## Réponse de VNF à la contribution de Madame Bossard

### Question de la contribution

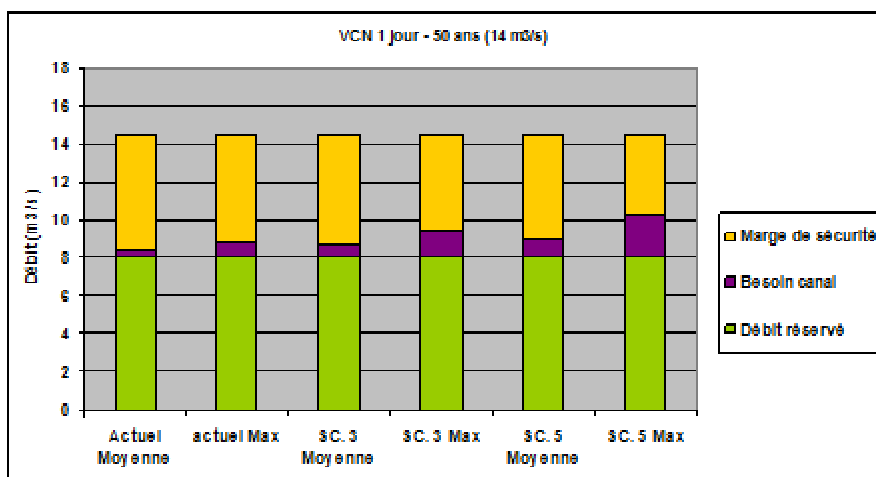
« La construction et l'utilisation d'un canal parallèle au canal de Beaulieu (projets 3 et 5) risquerait-il d'assécher à long terme l'ensemble de la Bassée et les méandres de la vieille Seine entre Nogent et l'écluse de Villiers ? »

*Comme tout prélèvement sur un cours d'eau, l'alimentation du futur canal serait soumise à une autorisation au titre de la Loi sur l'Eau et devrait donc respecter le passage d'un débit réservé dans la Petite Seine. Ce débit, égal au 1/10 du débit moyen interannuel (moyenne de l'ensemble des débits observés sur une période donnée, toutes saisons confondues), est destiné à assurer la survie des espèces et milieux en aval de la prise d'eau et à en prévenir l'assèchement notamment en cas d'étiage sévère.*

*Le graphe ci-dessus décrit une situation d'étiage très sévère, survenant en moyenne un jour tous les 50 ans. Un débit de 14 m<sup>3</sup>/s est alors disponible en permanence à la prise d'eau du barrage de Beaulieu, du fait du soutien d'étiage apporté par les Barrages Réservoirs. Le débit réservé à laisser règlementairement à la Petite Seine est de 8 m<sup>3</sup>/s (en vert sur le graphe). Le débit actuel d'alimentation du canal de Beaulieu peut atteindre 0,7 m<sup>3</sup>/s en période de pointe (en violet sur le graphe). Pour les scénarios 3 et 5, ce débit d'alimentation pourrait atteindre respectivement au maximum 1,4 et 2,3 m<sup>3</sup>/s. Le reste du débit, représenté en jaune sur le graphe, ne serait donc pas utilisé pour le futur canal. C'est ce débit très significativement supérieur au débit réservé qui passerait dans la Petite Seine. Il n'y aurait donc pas de risque d'assèchement dans le tronçon court-circuité par le canal à grand gabarit.*

*Les impacts sur la nappe phréatique engendrés par la baisse du débit transitant dans la Petite Seine du fait de l'accroissement des besoins pour l'alimentation du canal ont été calculés de façon simplifiée au stade actuel des études en prenant en compte des hypothèses maximisantes. La baisse maximale de la nappe phréatique, dans le cas du scénario 5, serait de l'ordre de 3 cm dans un périmètre restreint.*

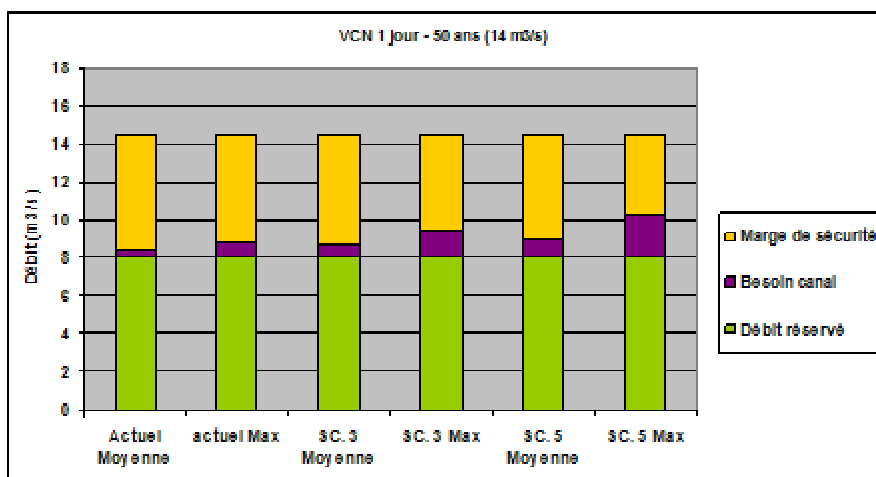
« Le projet n°5 paraît le plus intéressant en matière d'efficacité économique de transport. C'est aussi le plus onéreux. Trouvera-t-on le financement suffisant ? Et restera-t-il, à long terme, suffisamment d'eau sur le parcours fluvial pour la bonne navigation batelière à grand gabarit ? »

*Les volumes d'eau prélevés pour l'alimentation du futur canal serviraient en premier lieu à assurer le passage des bateaux par écluses (remplissages et vidanges des sas d'écluses) et à compenser les pertes dues au fonctionnement de l'ouvrage (évaporation, infiltration résiduelle). Comme tout prélèvement en cours d'eau, l'alimentation du futur canal serait soumise à une autorisation au titre de la Loi sur l'Eau et devrait donc respecter le passage d'un débit réservé dans la Petite Seine. Ce débit, égal au 1/10 du débit moyen interannuel (moyenne de l'ensemble des débits observés sur une période donnée, toutes saisons confondues), est destiné à assurer la survie des espèces et milieux en aval de la prise d'eau et à en prévenir l'assèchement notamment en cas d'étiage sévère.*

*Le graphe ci-dessus décrit une situation d'étiage très sévère, survenant en moyenne un jour tous les 50 ans. Un débit de 14 m<sup>3</sup>/s est alors disponible en permanence à la prise d'eau du barrage de Beaulieu, du fait du soutien d'étiage apporté par les Barrages Réservoirs. Le débit réservé à laisser règlementairement à la Petite Seine est de 8 m<sup>3</sup>/s (en vert sur le graphe). Le débit actuel d'alimentation du canal de Beaulieu peut atteindre 0,7 m<sup>3</sup>/s en période de pointe (en violet sur le graphe). Pour les scénarios 3 et 5, ce débit d'alimentation pourrait atteindre respectivement au maximum 1,4 et 2,3 m<sup>3</sup>/s. Le reste du débit, représenté en jaune sur le graphe, ne serait donc pas utilisé pour le futur canal et transiterait donc également dans la Petite Seine : ce « surplus » constitue une marge de sécurité pour l'alimentation en eau du futur canal. Les situations de crises potentielles (défaillance de l'alimentation) restent donc très hypothétiques.*

*En cas d'étiage plus sévère que celui décrit précédemment, même si un tel scénario reste hypothétique, des mesures de gestion momentanée du trafic (groupage des bateaux dans les écluses, voire interruption momentanée du trafic) permettraient si nécessaire de passer un cap de quelques jours.*
